MARKT BAD ENDORF

An:	
Vorlagennummer:	2020/069
Aktenzeichen	
Öffentlichkeitsstatus:	öffentlich
Sitzungsbezeichnung:	2. Sitzung des Ortsentwicklungs-, Bau- und Umweltausschusses
Sitzungsdatum:	18.02.2020

TOP 9: **Bauleitplanung: Aufstellung des Bebauungsplans Nr. 63 Antwort Süd**
Behandlung der im Rahmen der öffentlichen Auslegung eingegangenen
Stellungnahmen

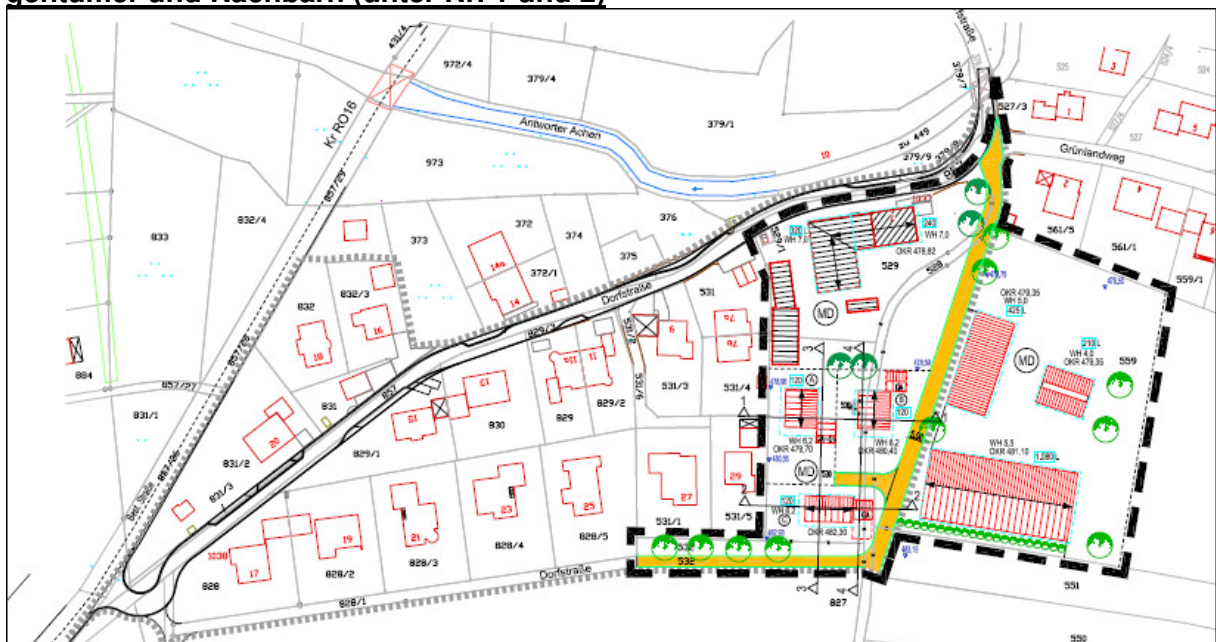
Die Eigentümer weisen insbesondere auf Ihre Stellungnahmen und Widersprüche aus 2018 hin, die schon im Rahmen der 5. Änderung des Bebauungsplans Nr. 8 abgegeben aber bisher nicht gewürdigt wurden. Der Widerspruch der Anlieger der „unteren Dorfstraße“ (FlurNr. 828/1) wurde Anfang August 2018 von allen betroffenen Grundstückseigentümern unterschrieben und der Gemeinde vorgelegt (siehe Anlage)

In den Widerspruchsschreiben wird insbesondere darauf hingewiesen, dass es sich bei FlurNr. 828/1 um eine private Straße handelt, die von den Anliegern gemeinsam finanziert wurde. Zudem wurde den Anliegern per Grunddienstbarkeit ein Geh- und Fahrrecht zugesichert. Alle Anlieger sind sich darin einig, dass die private Straße nicht durch einen Ringschluss (wie auf FlurNr. 532 geplant) mit dem neuen Straßenabschnitt auf FlurNr. 530 verbunden werden soll.

Abwägung/Stellungnahme der Verwaltung zu den vorgebrachten Einwendungen der Eigentümer und Nachbarn (unter Nr. 1 und 2)

Derzeit verläuft ein Feld-/Wanderweg (FlurNr. 528) durch das Grundstück von Familie Schmid. Dieser ist im Eigentum des Marktes Bad Endorf und soll nach Osten verschoben werden (im Plan als öffentliche Verkehrsfläche eingezeichnet). Dadurch entsteht eine räumliche Trennung zwischen der Reitanlage auf FlurNr. 559 und der Wohnbebauung auf FlurNr. 530.

Die von Norden nach Süden verlaufende öffentliche Verkehrsfläche (geplant auf FlurNr. 559) sowie der auf Grundstück FlurNr. 532 vorgesehene Straßenabschnitt im südlichen Geltungsbereich des Bebauungsplans waren schon 1985 im Bebauungsplan Nr. 8 festgesetzt, wurden bisher aber nicht umgesetzt. Somit entspricht die jetzige Situation nicht den aktuellen Standards für eine ordnungsgemäße Erschließung. Es ist zu entscheiden, ob trotz der vorgebrachten Einwendungen an dem Straßenabschnitt zur Herstellung des Ringschlusses festgehalten wird.

Zur Situation vor Ort: Grundstück FlurNr. 532 liegt ca. 50 cm höher als die private Straße auf FlurNr. 828/1. Das ist an einer kleinen Mauer erkennbar, die an der Grundstücksgrenze zur Festigung der Geländekante errichtet wurde (siehe Foto).

Nach Rücksprache mit dem Brandschutzbeauftragten des Marktes Bad Endorf, der sich die Lage vor Ort angesehen hat, ist die für den „Ringschluss“ geplante Stichstraße auf Flurnummer 532 zwar wünschenswert aber nicht zwingend notwendig um eine uneingeschränkte Zufahrt von Rettungsfahrzeugen zu gewährleisten.

Hinsichtlich des geplanten Ringschlusses wird zudem auf die Stellungnahme des Wasserwirtschaftsamtes hingewiesen, das in der neu geplanten Zufahrtsstraße im Falle von Starkregenereignissen eine Gefahrenquelle sieht. So könnte die neu geplante Zufahrtsstraße eine neue Vorflut darstellen und dadurch schon bestehende oder neue Gebäude zukünftig schädigen. Auf die Abwägung zu der Stellungnahme des WWA wird hingewiesen.
